คำถามและการชี้แจงเพิ่มเติม

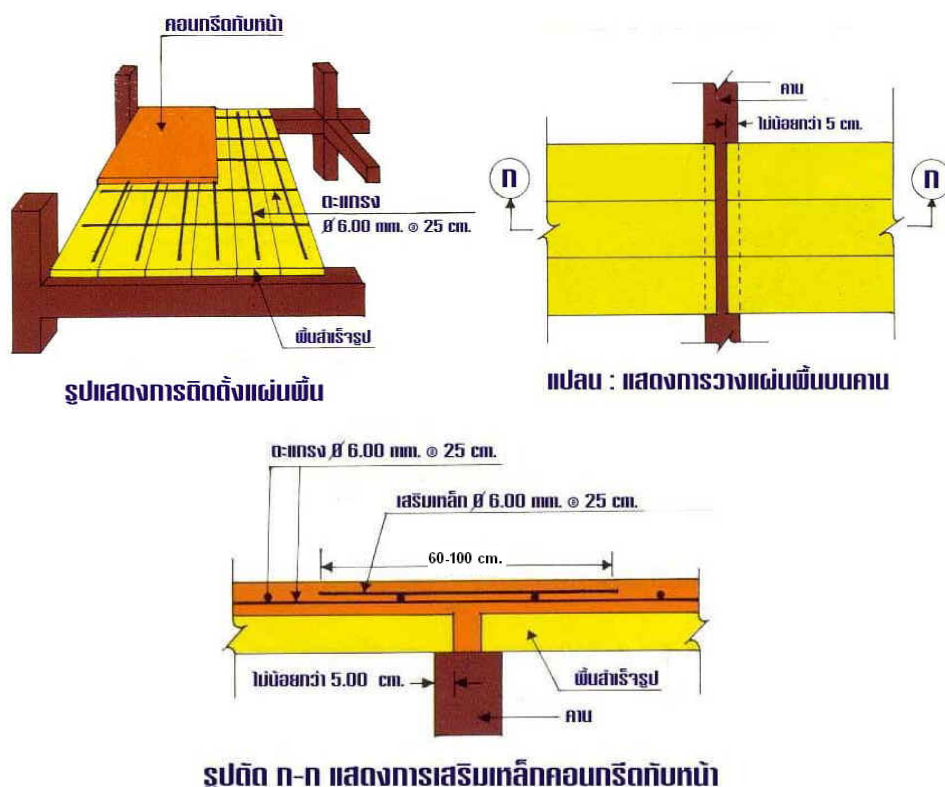
11. Anchor Bolt ในแบบใช้เหล็ก grade เท่าไร? หรือสามารถใช้เหล็กเส้นไปทำเกลียวได้เลย

ตอบ ใช้เกรด SD40 ขึ้นไป
